Betr.: Freibad Bohmte - Ausführung Beckenkopf Mehrzweckbecken

Bezugnehmend auf die E-Mail vom 30.06.2022 von Herrn Pöttker können wir Ihnen zu den einzelnen Fragestellungen folgende Ausführungen machen:

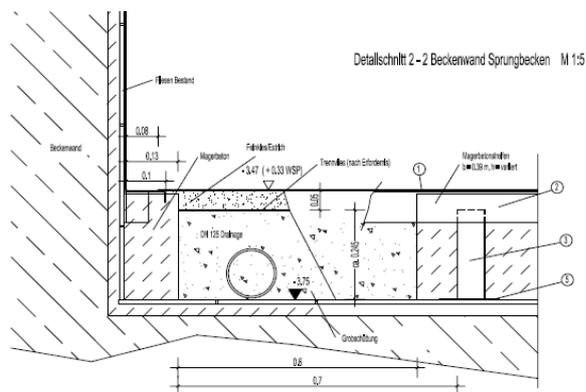
3. Abklärung der Fragestellung, inwieweit eine höhenmäßige Absenkung des 3 m Sprungniveaus zur Beibehaltung des Sprungbretts anstelle Plattform ermöglicht werden kann. In dem Zusammenhang bitte ich ergänzend zu prüfen, ob die Möglichkeit besteht, den Aufbau der Drainage über der Sohle in der Höhe zu reduzieren, um das Sprungbrett zu behalten.

Aufgrund der bis dato vorliegenden nur orientierenden Baugrundvoraberkundung wurden abschließend noch keine Aussagen zum Bemessungswasserstand gemacht. Die bereits erfolgte Erkundung weist Wasser in Tiefen zwischen -1,17 m u. GOK und -2,69 m u. GOK aus. Das bedeutet, dass der Schwimmerteil als auch der Sprungbereich in die wasserführenden Schichten einbinden. Aufgrund der vorgefundenen Beckenkonstruktion aus Betonfertigteilen (nicht wasserundurchlässig) und mit vielen konstruktionsbedingten Fugen kann ein Eindringen von Grundwasser nicht ausgeschlossen werden. Eindringendes Grundwasser in das dann mit Folie ausgekleidete Becken hat zur Folge, dass sich die Folie im entleerten Becken (im Frühjahr muss das Becken zu Reinigungszwecken entleert werden) aufwölbt und Blasen bildet. Um diesem erheblichen Mangel vorzubeugen ist geplant, innerhalb des Beckens eine flächige Drainageschicht einzubauen und mit einer lastverteilenden Estrichschicht zu überdecken (ähnlich nachfolgendem Planausschnitt).

Die Stärke dieser Schicht richtet sich nach dem vom Bodengutachter noch anzugebenden **Bemessungswasserstand**, mind. jedoch 30 cm stark.

Detailschnitt Wiesbadener Rinne mit um 20 cm erhöhtem Beckenkopf

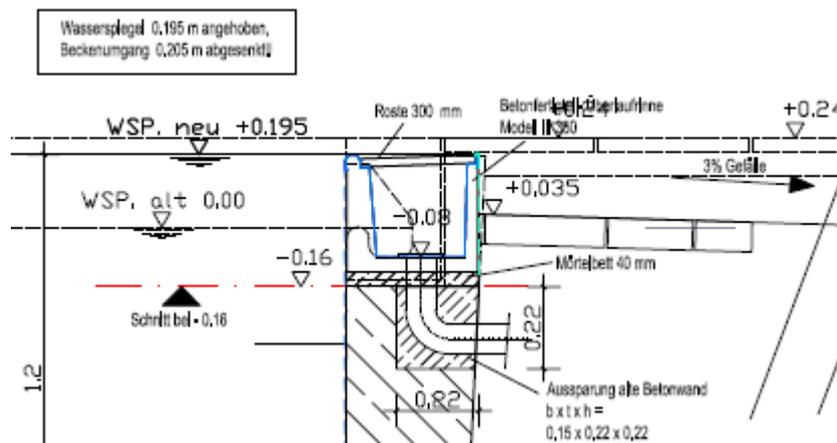
Damit ist klar, dass die Anhebung des Wasserspiegels um ca. 32 cm nicht ausreicht, um eine Wassertiefe von 3,80 m zu erreichen.
 In einem unserer ersten Abstimmungsgespräche hatten wir die Anhebung des Beckenkopfes über den Beckenumgang hinaus um ca. 33 cm ins Spiel gebracht. Diese Lösung würde die ausreichende Wassertiefe im Sprungbereich gewährleisten.
 Zudem hat nach unserer Erfahrung diese Lösung weitere Vorteile. (siehe nachfolgende Fotos/Planausschnitt)
